Projekt Nr. 6 SOWOHL ALS AUCH Teilareal B

Architektur
Blättler Dafflon Architekten AG, Zürich
Ralph Blättler, Gilles Dafflon, David Koehn, Isabelle Cochevelou, Regula Christen

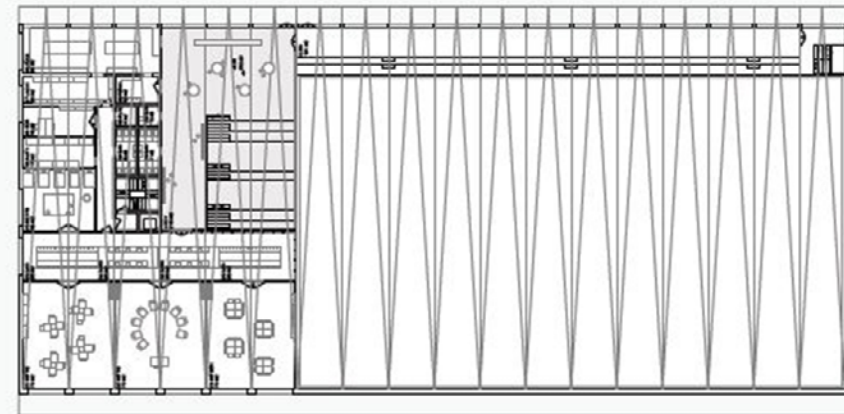
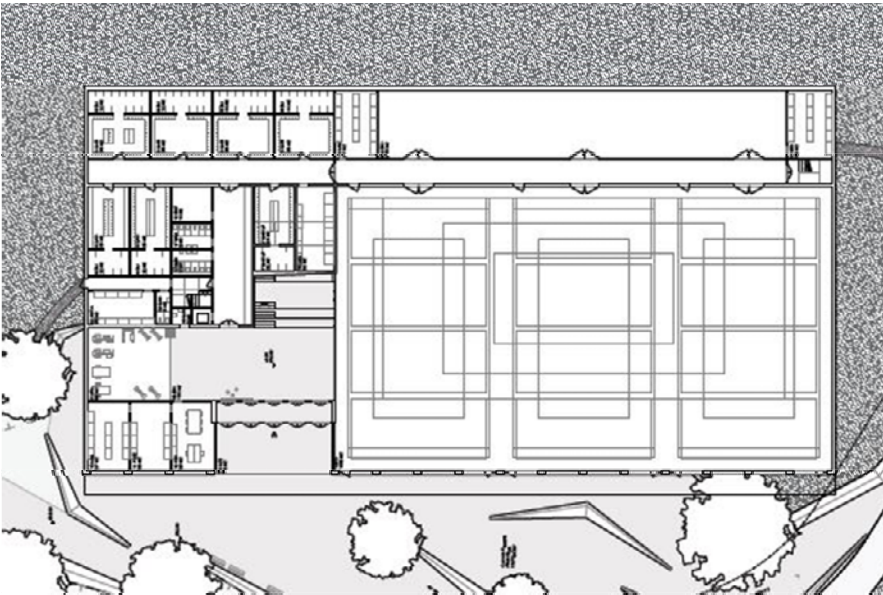
Die Integration des Neubaus Sport/Tagesstrukturen in die Topografie wird positiv bewertet. Der Baukörper ist so konzipiert, dass fast sämtliche Raumnutzungen seitlich neben der Sporthalle positioniert werden. Durch die aneinandergereihte Raumstruktur entsteht ein sehr langgestrecktes Gebäude, welches strassenseitig markant in Erscheinung tritt. Die grosszügige Eingangshalle mit der Treppenanlage führt zum Obergeschoss, wo die Tagesstrukturen und die Zuschauertribüne angeordnet sind. Das raumbildende Foyer ermöglicht vielfältige Nutzungen und spannende Sichtbeziehungen. Leider fehlt den Zugangsbereichen im Obergeschoss nach der Grosszügigkeit der Treppensituation die Aussagekraft und sie wirken etwas verloren und eher beengend, insbesondere im Bereich der Garderoben für die Tagesstrukturen. Die strassenseitigen Fensterbänder im Obergeschoss zeigen sich bei der Sporthalle als geschlossene Fassadenlemente, was vom Preisgericht kritisch hinterfragt wird. Die gewählte Dachkonstruktion ist mutig und stilbildend. Die Jury hinterfragt jedoch, ob eine solch prägende Dachlandschaft an diesem Ort richtig ist. Der unkonventionelle Ansatz der Parkieranlagen in Synergienutzung mit einer Skateranlage wird als guter Beitrag zu einer möglichen Mehrfachnutzung von Aussenräumen gewürdigt.

Beim Neubau Sport/Tagesstrukturen fällt der offen gestaltete Eingangsbereich mit dem grosszügigen Foyer positiv auf. Der Treppenaufgang bietet ideale Möglichkeiten für den sozialen Austausch und zum Verweilen. Auch die klare Trennung der beiden Nutzungseinheiten Sport und Tagesstrukturen ist aus Nutzersicht begrüssenswert. Demgegenüber ist die Positionierung der Küche wie auch der Zahnputzbereich in den Tagesstrukturen wenig praktisch konzipiert. Die Anordnung der Garderoben und der Geräteräume der Turnhalle sind zwar klar und funktional geplant, jedoch eher knapp dimensioniert. Es fehlt zudem ein Aussenbereich für die Spielgeräte der Tagesstrukturen.
